Projet de réaménagement de la cellule n° 6 au centre de traitement de Stablex

Objet : Lettre de transmission de documents

Document de réponses aux questions complémentaires DQ10 du BAPE - 5 juin 2023

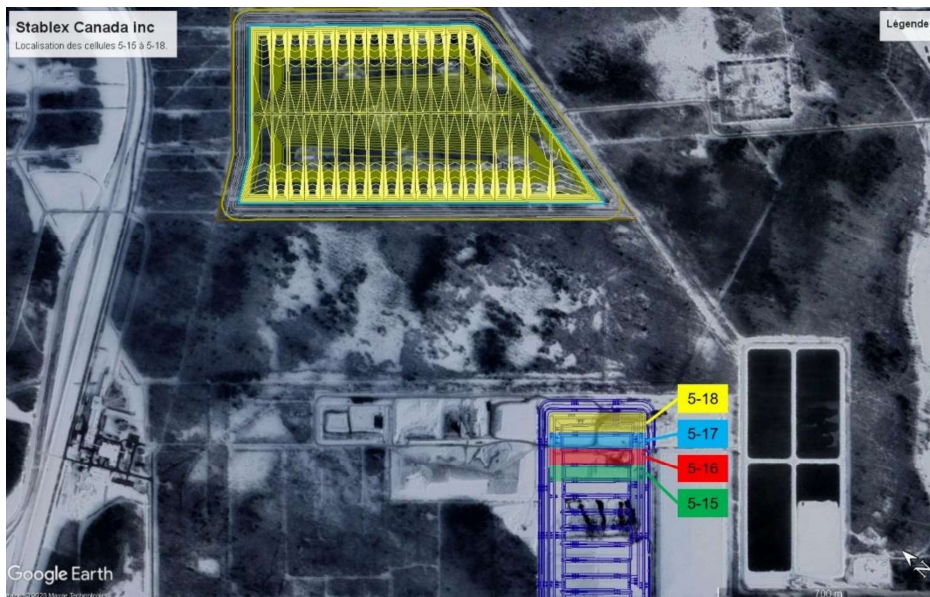
6. Dans le scénario 1 retenu dans la Mise à jour de l'étude d'impact sonore pour la construction de la cellule 6 prévu en 2024, celle-ci serait en phase de construction (PR3.3, Annexe 17, p. 10). La cellule 6.1 serait en phase d'excavation au nord du terrain. Le placement du stablex se ferait dans la sous-cellule 5.15. Dans le scénario 2 prévu en 2078, la cellule 6 serait en phase d'exploitation. Le placement du stablex se ferait dans la sous-cellule 6.15 et la cellule 6.19 serait en cours d'excavation au sud du terrain visé. Toutefois le document DA2.2 présente une séquence de déposition révisée du stablex contraire à celle des scénarios 1 et 2, qui débiterait au sud du terrain de la cellule 6 projetée et qui progresserait vers le nord. De plus, Stablex prévoit maintenant poursuivre l'exploitation de la cellule 5 jusqu'à la sous-cellule 5-17 (PR5.3, p. 25).

- Veuillez localiser les cellules 5-15 à 5-17 sur une carte.
- En tenant compte de ces changements, les niveaux sonores perceptibles aux récepteurs sensibles PM1 à PM7 demeureraient-ils conformes à la note d'instructions NI98-01 du ministère de l'Environnement, de la Lutte contre les Changements climatiques, de la Faune et des Parcs dans les scénarios 1 et 2 ? Sinon, veuillez expliquer.

Veuillez prendre note que Stablex devra poursuivre l'exploitation de la cellule 5 jusqu'à la sous-cellule 5-18. Ce changement est nécessaire en raison de l'échéancier d'autorisation du projet de la cellule 6 qui demande plus de temps que prévu. La cellule 5 est autorisée avec 18 sous-cellules. Vous trouverez plus bas une carte montrant la localisation des sous cellules 5-15 à 5-18 de la cellule 5.

Il n'a pas été jugé nécessaire de refaire l'évaluation des niveaux sonores à la suite de la séquence de déposition révisée. L'inversion des séquences des travaux (construction et exploitation) ne devrait pas avoir un impact significatif sur les niveaux de bruits aux points d'évaluation.

Vis-à-vis le PM1, PM2 et PM 3, les sources demeureront pratiquement à équidistance. Pour ce qui est des PM4 à PM7, les sources liées à la construction de la cellule 6 s'approcheront d'environ la moitié de la distance des récepteurs au sud-est. À titre informatif, considérant que les activités de la cellule 6 (exploitation et construction) sont les uniques sources qui contribuent aux points d'évaluation (cas conservateur), une différence de 6 dB par doublement de distance peut être estimée.

Étant donné la marge entre les limites à respecter et les niveaux sonores générés par les activités d'exploitation et de construction, nous ne voyons pas d'enjeu particulier, pour s'en assurer, un programme de suivi a été proposé. Les niveaux sonores perceptibles aux récepteurs sensibles PM1 à PM7 demeureront conformes à la note d'instructions NI 98-01 du MELCCFP.
